電気装置（オルタネータ電源配線）リコールについて

リコール番号4615

（届出日：令和元年11月21日 開始日：令和元年11月22日）

改善箇所説明図

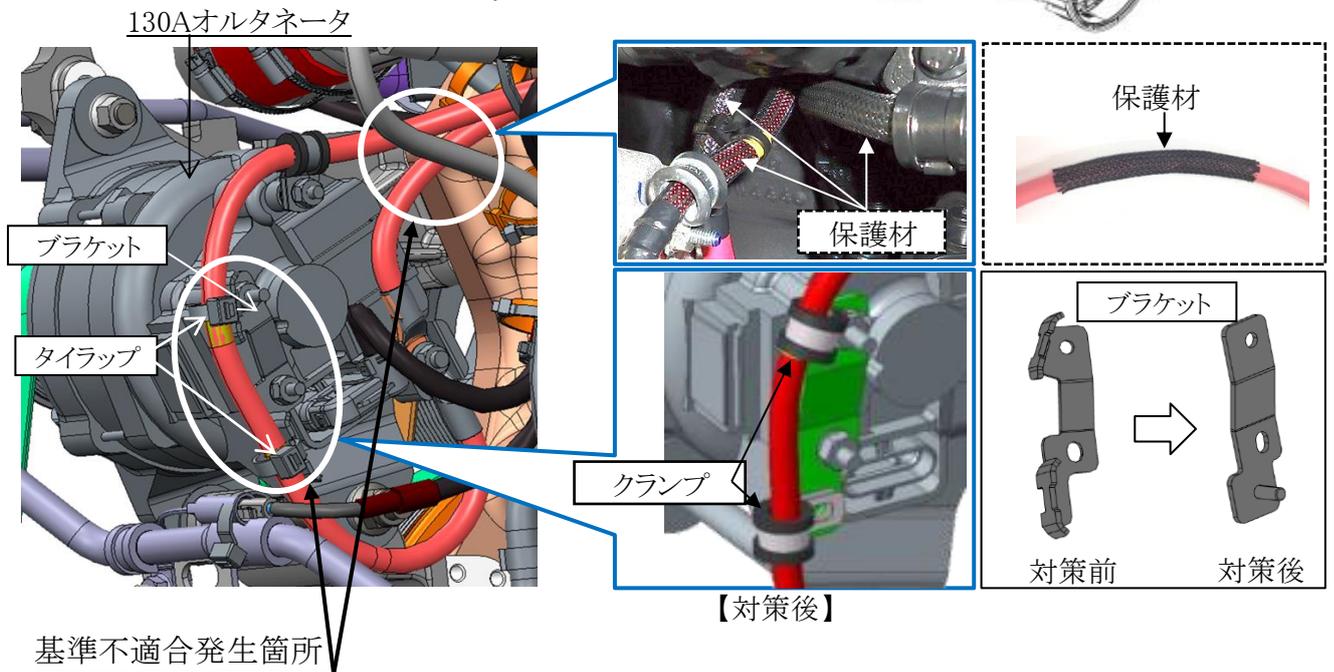
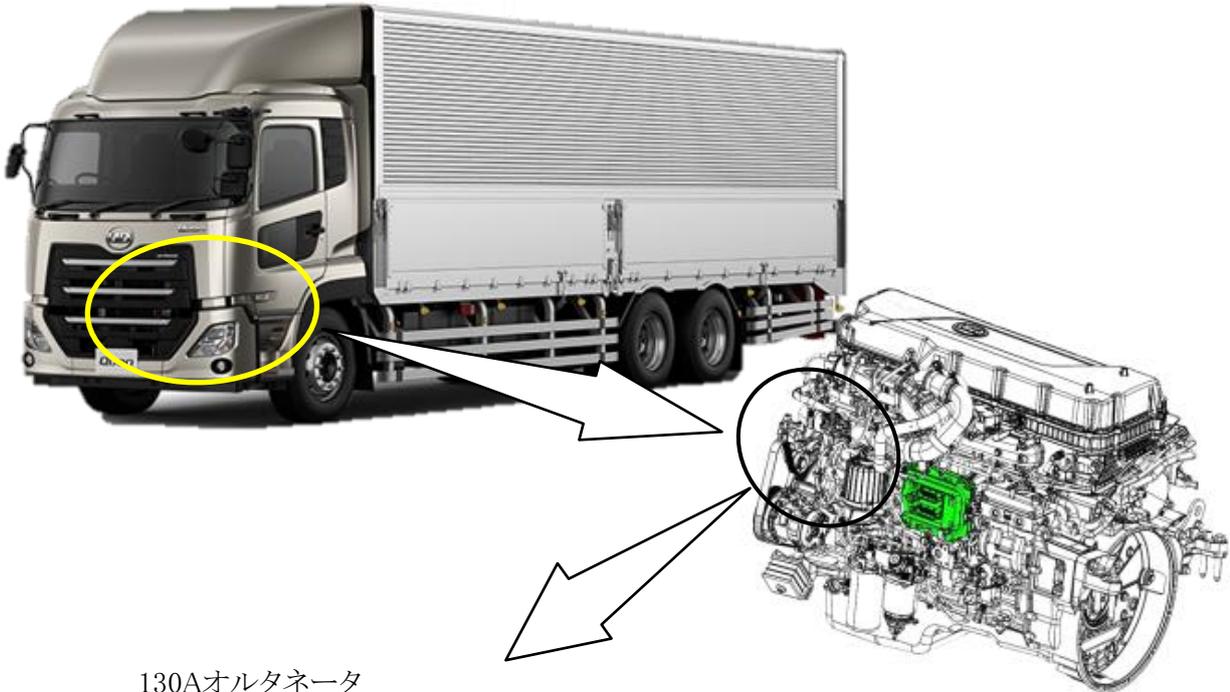
基準不適合発生箇所

130アンペア仕様のオルタネータ電源配線において、オルタネータ裏側の配索及び固定方法が不適切なため、振動により当該配線が固定ブラケットのエッジ部と干渉して被覆を損傷させることがある。そのため、そのままの状態で使用を続けると、当該配線が短絡し発熱・発煙するおそれがある。

改善措置の内容

全車両、電源配線に保護材を取付けて、固定ブラケット及びクランプを対策品に交換する。なお、電源配線に損傷がある場合は補修又は新品に交換する。

識別： オルタネータ裏側の電源配線に装着された保護材で識別する。
